Oggetto: Controdeduzioni alle osservazioni sul progetto dell'impianto idroelettrico di Rendinara presentate dal Comune di Morino in data 4 ottobre 2013 prot. 4111

IMPIANTO IDROELETTRICO DI RENDINARA

PROGETTO PER CONCESSIONE

Controdeduzioni alle osservazioni sul progetto

Figura 1 - Localizzazione delle sezioni di misura della portata alla presa

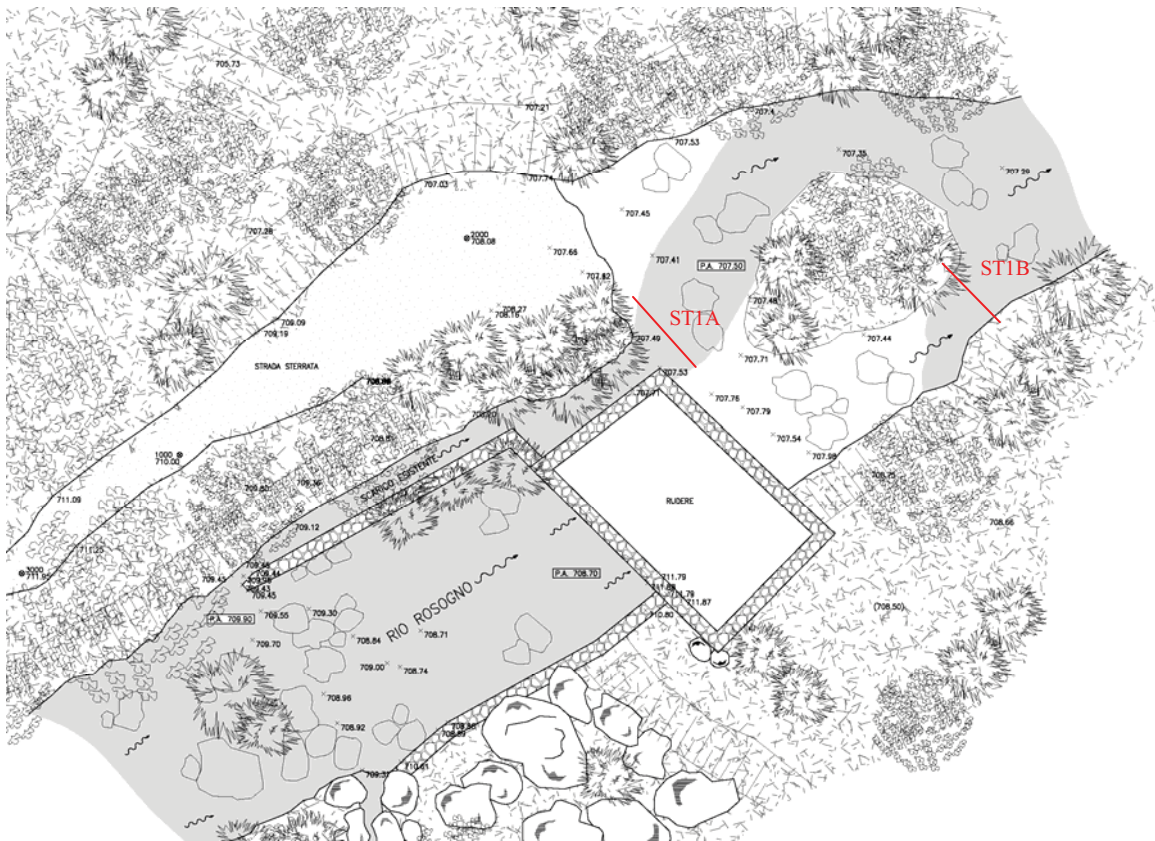
1. **Idrologia:** nel calcolo del DMV non si è tenuto conto della presenza, sul corso d'acqua, della derivazione ENEL (pratica regionale AQ/D/1543) attiva dal 1967. Ciò implica una scorretta quantificazione del rilascio a valle della presa e mette a rischio la salvaguardia dell'habitat fluviale, in particolare di alcune specie di particolare interesse, quali la salamandrina dagli occhiali e l'ululone dal ventre giallo, nonché delle trote endemiche e del gambero di fiume.

Risposta: sul corso d'acqua interessato dal progetto (Rio Rosogno) non è attiva alcuna derivazione, poiché i corpi idrici interessati dalla sopraccitata concessione ENEL sono il Fiume Liri, il Fosso Rio e il Fosso Rio Sonno¹, e d'altra parte la stessa nota del comune fa riferimento al “progetto di realizzazione dell'impianto idroelettrico di Rendinara sul Rio Sogno”; pertanto l'osservazione in oggetto è del tutto priva di validità, essendo riferita a un corpo idrico differente da quello effettivamente captato dal realizzando impianto. Lo stesso dicasi per le osservazioni circa le specie animali di particolare interesse. In merito alla valutazione della portata media annua del corso d'acqua, infine, si riportano al termine della presente relazione le schede riassuntive delle tre misure con mulinello effettuate in data 10/09/2013 nei punti indicati nella planimetria anch'essa allegata. I risultati ottenuti sono in ottimo accordo con le valutazioni idrologiche esposte nella *Relazione tecnica* del progetto per concessione, tenendo conto che, in base alle osservazioni effettuate in sito, settembre pare essere uno dei mesi con le portate minori², seppur nei limiti della scarsa variabilità dei deflussi nel corso dell'anno. Infatti le tre misure hanno dato i seguenti esiti:

- ST1A (sezione di presa, all'uscita del vecchio mulino) → portata di 160 l/s;
- ST1B (poco a valle del mulino, su uno dei due rami in cui si divide il corso d'acqua) → portata di 80 l/s;
- ST2 (presso la restituzione) → portata di 180 l/s.

² In corrispondenza delle portate minori si può notare la presenza diffusa di scaturigini e venute d'acqua, soprattutto in prossimità della presa, come schematizzato in **Figura 1**.

COROGRAFIA CON INDICAZIONE DELL'IMPIANTO E DELLE AREE PROTETTE SIC E ZPS

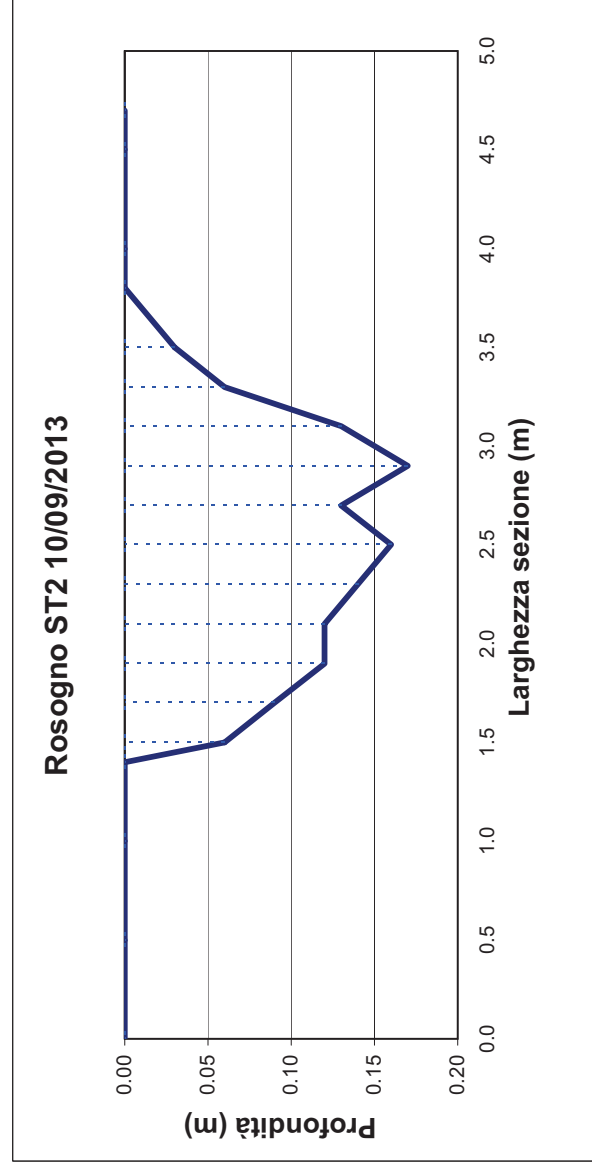
4. **Presenza di aree protette:** l'analisi sulla presenza di aree protette e SIC, effettuata al § 8.4.3 della *Relazione tecnica*, non è esaustiva; in particolare non è riportato il limite del SIC IT7110207 Monti Simbruini, coincidente con l'ex ZPS omonima e distante poche decine di metri dal sito di presa, né il limite del SIC IT7110205 (PNALM) presente sull'altro versante del Liri. La presenza di questi siti impone valutazioni puntuali sull'incidenza dell'impianto.

Risposta: gli elaborati cartografici allegati alla presente relazione confermano che l'impianto in progetto ricade all'esterno dei SIC citati. Inoltre il fatto che le opere di presa siano vicine al confine del SIC *Monti Simbruini* non comporta un automatico assoggettamento del progetto alle valutazioni ambientali cui sono soggetti gli interventi ricadenti all'interno dei SIC.
